Le remplacement de la pompe à eau du Transporter IV de VW

Concerne les moteurs Otto ACU, AEN, AET, AEU, APL, AVT jusqu'au modèle 02/2000

MEYLE N° 113 012 0042/HD

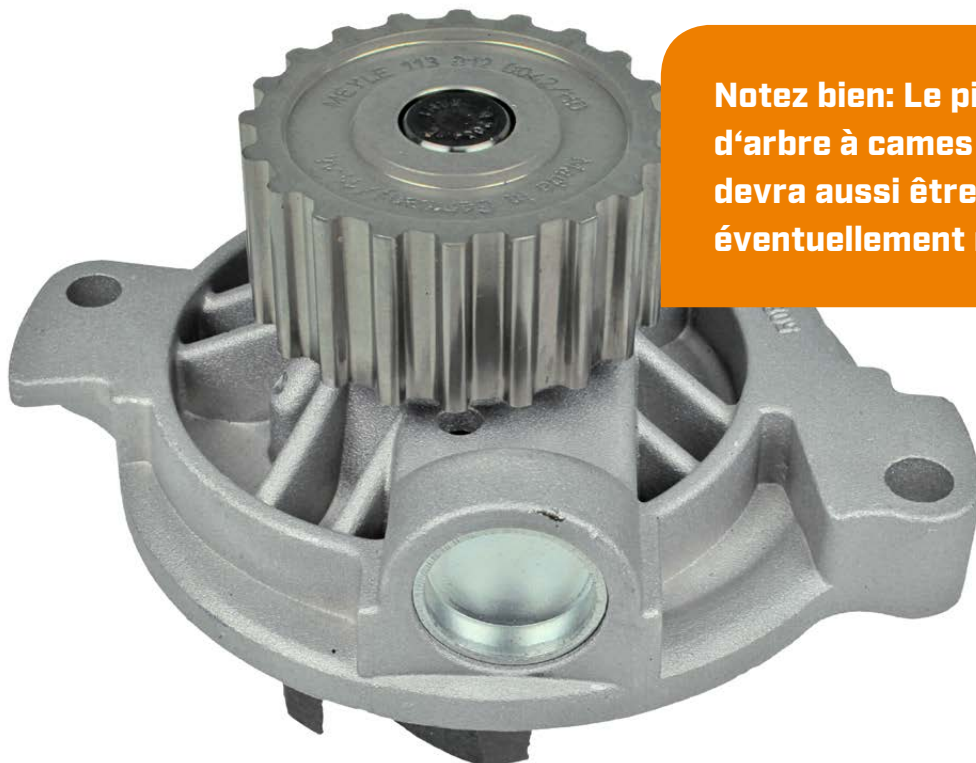
Si la poulie à courroie crantée de la pompe à eau démontée possède 18 dents, il faut alors remplacer aussi le pignon d'arbre à cames par la nouvelle version (N° de réf. 023 109 111 D) lors du montage de la nouvelle pompe à eau à 20 dents (MEYLE N° 113 012 0042/HD)

En changeant la poulie à courroie crantée, la courroie de distribution se laisse difficilement monter

En ce qui concerne les pompes à eau avec poulie à courroie crantée MEYLE recommande de remplacer aussi tous les composants d'entraînement par courroie lors du changement de la courroie de distribution ou le changement de la pompe à eau entraînée par cette courroie.

Notez bien: Le pignon d'arbre à cames devra aussi être éventuellement remplacé
